锡地铁函〔2021〕39号

关于一毛纺 A 地块出让地铁保护意见的函

一毛纺A地块选址与轨道交通关系图

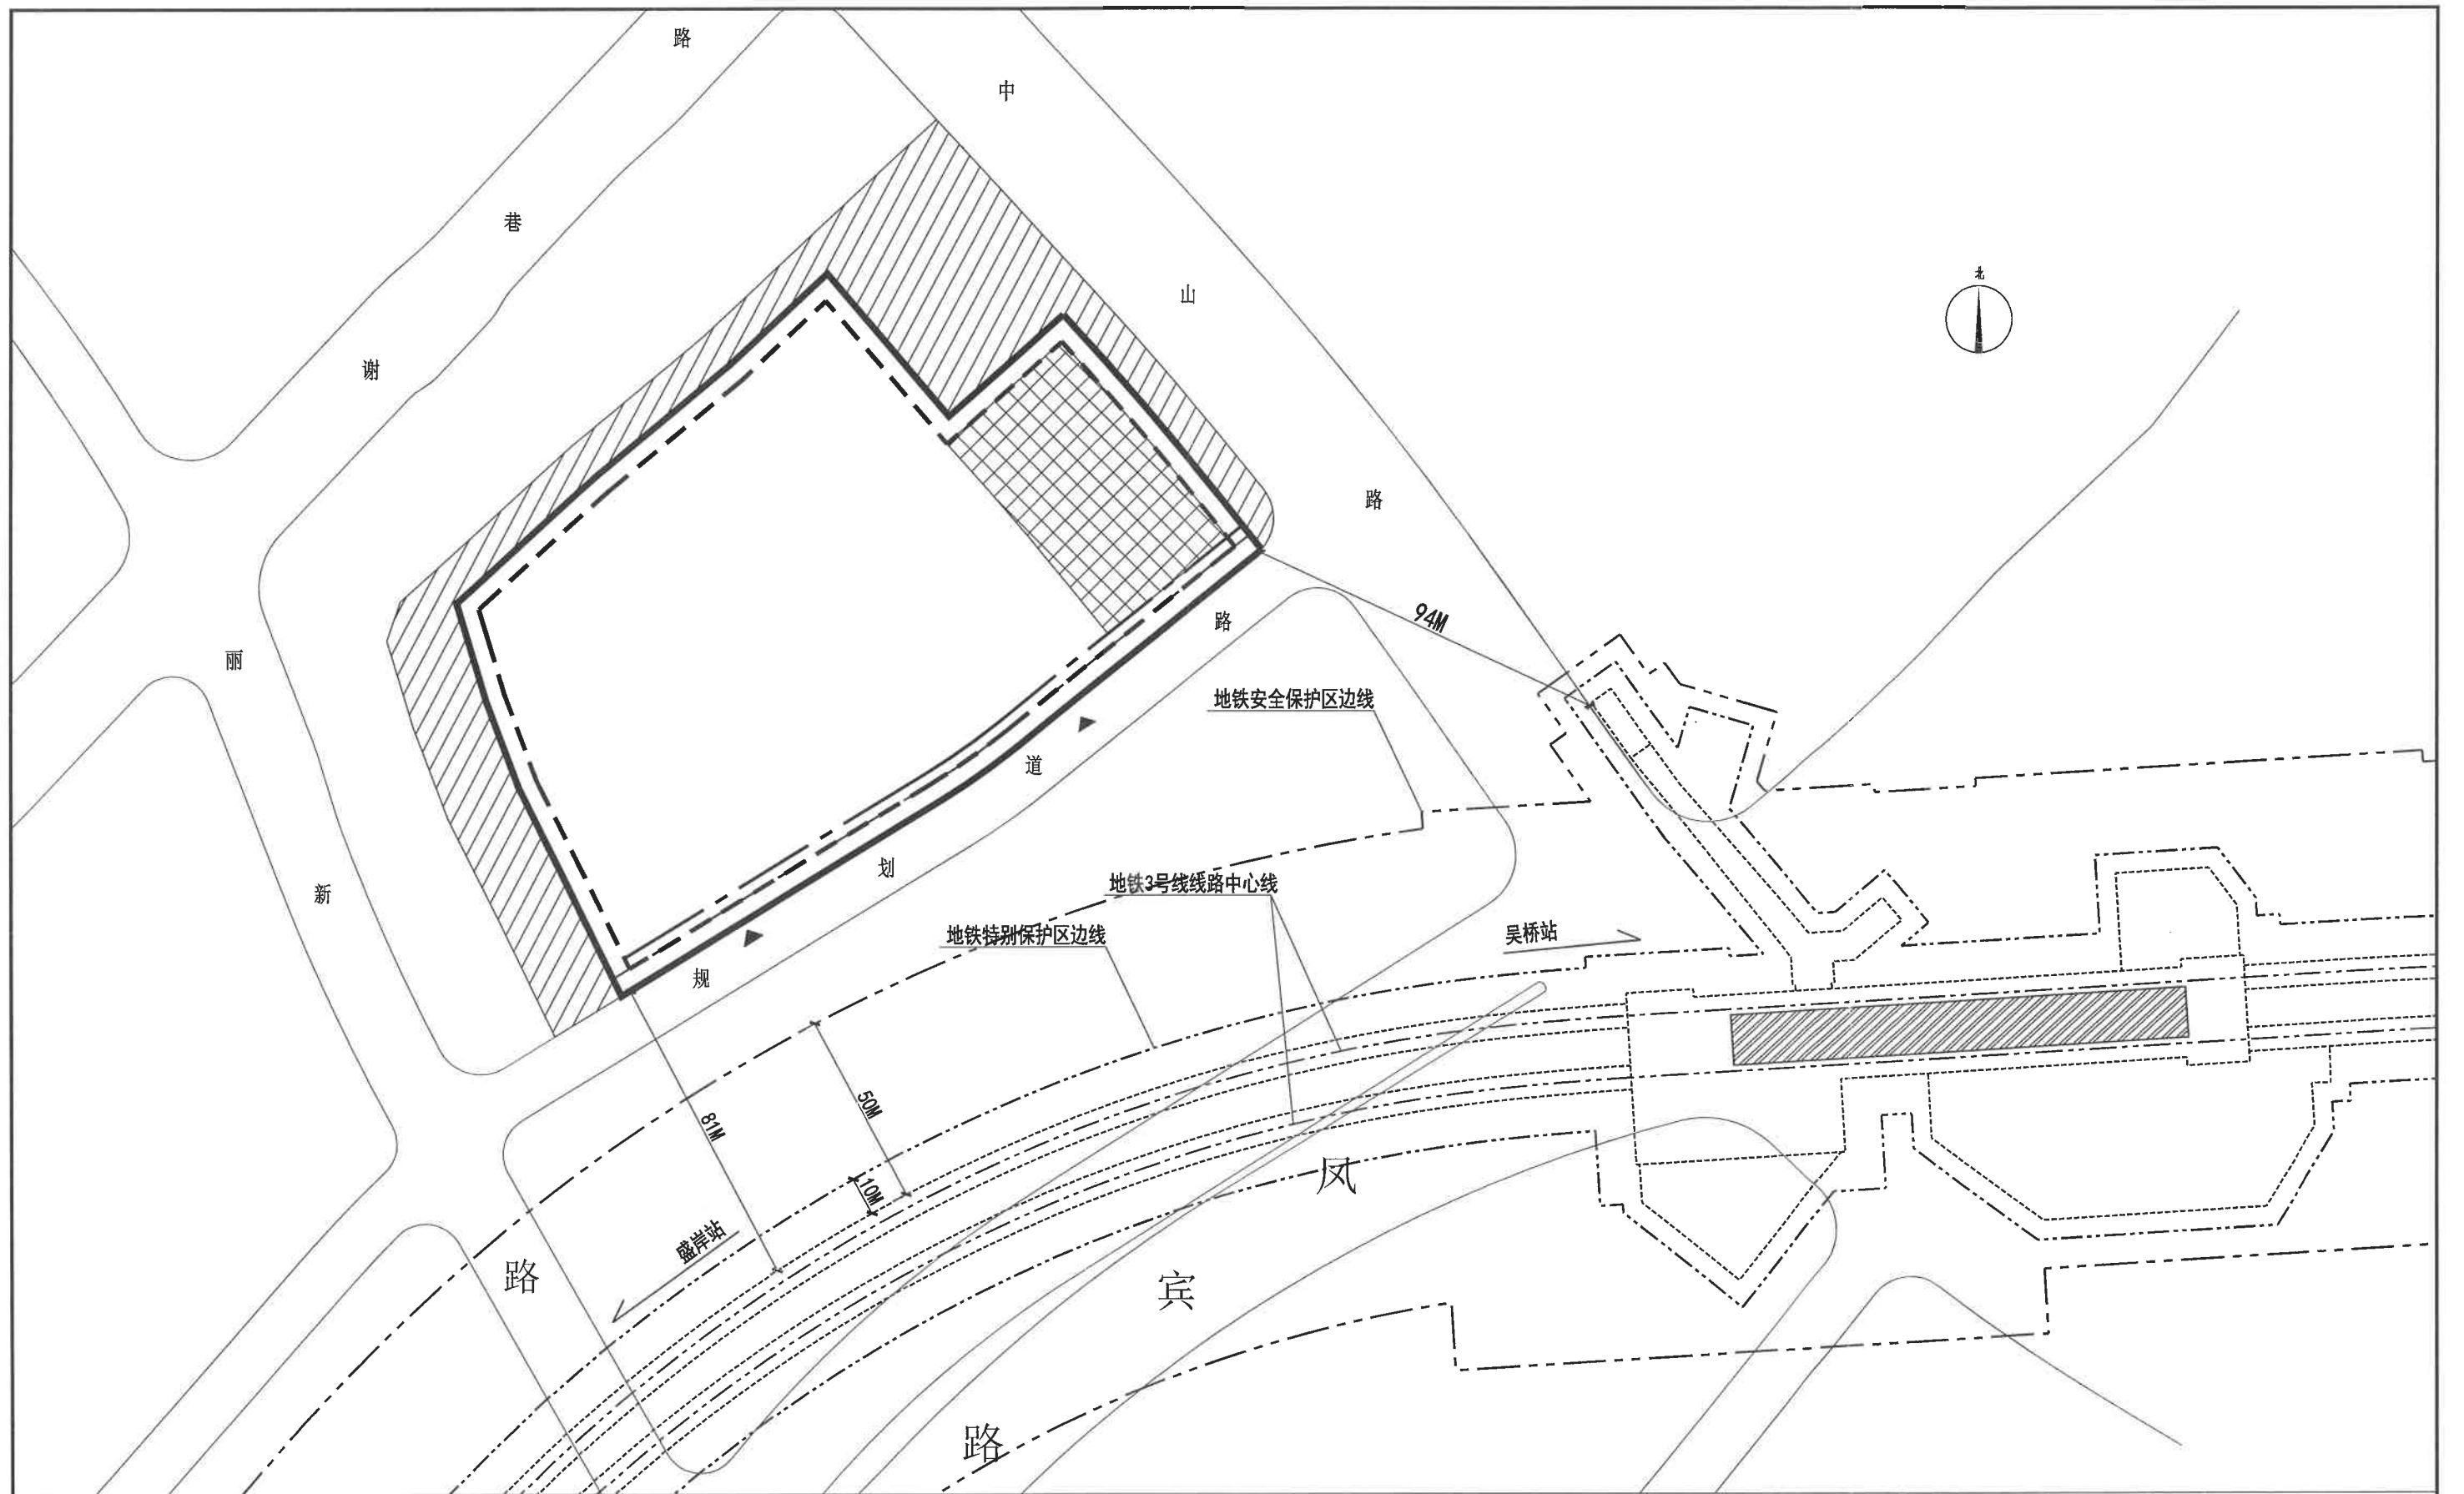
一毛纺 A 地块（以下简称该地块）可建设用地范围线不涉
及地铁安全保护区范围。

- 1、本图尺寸、标高均以米计。
- 2、本图坐标采用无锡市城市坐标系统，标高采用1985国家基准高程系统。
- 3、本地块南侧邻近无锡地铁3号线盛岸站~吴桥站区间隧道，目前地铁3号线已处在运营阶段，在地铁特别保护区范围内除《无锡市轨道交通条例》第二十六条规定允许的建设活动外，不得进行其他建设活动。
- 4、地块内实施方案与地铁设施之间应满足结构安全退距，消防、环评等技术要求。若规范调整，按最新版的规范执行。
